Keuringsverslag van een elektrische laagspanning- en zeer lage spanningsinstallatie

NIET CONFORM

Plaats van het onderzoek

Straatnaam Hardstraat
Huisnummer 43
Busnummer
Postcode 1970
Gemeente Wezembeek-Oppem
Land België

Afbeelding schakel- en verdeelbord:

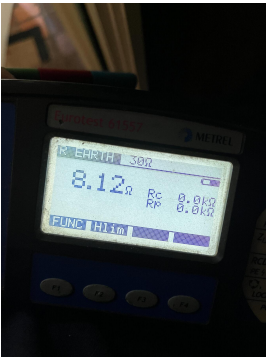
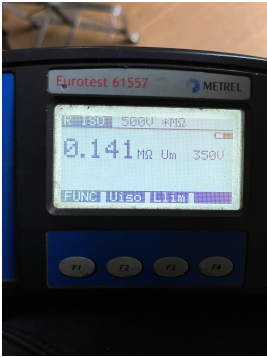
- I1.01 Eéndraadschema van de installatie is niet aanwezig. (Boek 1 Afdeling 2.12 - 2.13 en 3.1.2)
- I1.03 Situatieschema van de installatie is niet aanwezig. (Boek 1 Afdeling 2.12 - 2.13 en 3.1.2)

- I2.02 De waarde van de isolatieweerstand van één of meerdere stroombanen is kleiner dan 0,5M ohm. (Boek 1 Onderafdeling 6.4.5.1.)
- I2.03 De continuïteit van equipotentiaalverbindingen en/of beschermingsgeleiders zijn niet gewaarborgd. (Boek 1 Onderafdeling 5.3.5.3.G. en 5.4.3.5)

- I5.02 Elke elementaire stroombaan moet met een hoofdletter aangeduid worden. Elk lichtpunt, contactdoos, moeten genummerd worden in volgorde gezien vanaf de beschermingsinrichting tegen overstroom. (Boek 1 onderafdeling 3.1.2.1.)

- I5.03 Het verdeelbord is niet makkelijk toegankelijk. (Boek 1 Onderafdeling 5.3.5.1.C.)
- I5.10 De genaakbare, naakte onder spanning staande delen zijn onvoldoende afgeschermd. (Boek 1 Afdeling 5.1.4. en 4.2.2.3.)

- I5.11 Niet gebruikte invoeringen van het verdeelbord zijn niet correct of onvoldoende afgedicht. (Boek 1 Afdeling 5.1.4. en 4.2.2.3.)
- I5.14 De nominale spanning dient duidelijk vermeld te worden op een oordeelkundig gekozen plaats. (Boek 1 Onderafdeling 3.1.3.3.)

- I6.01 De differentieelschakelaar aan het begin van de huishoudelijke installatie is niet verzegelbaar. (Boek 1 Onderafdeling 4.2.4.3.)
- I6.04 Een differentieelstroombeschermingsinrichting met een gevoeligheid van 30mA is te plaatsen voor installaties van badkamer, wasmachine, vaatwas, droogkast en/of gelijkaardige toestellen. Deze dient ondergeschikt te zijn aan de hoofddifferentieelstroombeschermingsinrichting (Boek 1 Onderafdeling 7.1.4.3. en 4.2.4.3.)

- I8.07 Leidingen zijn te bevestigen met aangepaste bevestigingsmiddelen. (Boek 1 Onderafdeling 5.2.2. en 5.2.9.)
- I8.11 De niet gepantserde kabels moeten mechanisch beschermd worden op plaatsen waar ze aan beschadiging blootgesteld worden (doorgang muren, plafonds, technische kokers, ...). (Boek 1 Afdeling 5.2.1.5. en 5.2.9.)

- I8.15 Het gebruik van verdeelstekkers is enkel toegelaten bij aansluiting van snoeren op de vaste installatie, vaste aansluiting is dus verboden. (Boek 1 Onderafdeling 5.2.6.2.)

- I8.21 Kabeldoorvoeren uit te voeren met wartels of gelijkwaardig bescherming. (Boek 1 Onderafdeling 5.2.6.1.)
- I9.02 Loshangende schakelaars, contactdozen en/of aftakdozen dienen degelijk bevestigd te worden. (Boek 1 Afdeling 1.4.1. & 1.4.2)

- I9.06 Niet alle contactdozen op LS zijn voorzien van een aardingscontact conform NBN C 61-112-1:2017. (Boek 1 Onderafdeling 1.4.2.3. en 5.3.5.2.)

I9.07 Niet alle contactdozen op LS zijn kinderveilig conform NBN C 61-112-1:2017. (Boek 1 Onderafdeling 1.4.2.3. en 5.3.5.2.)
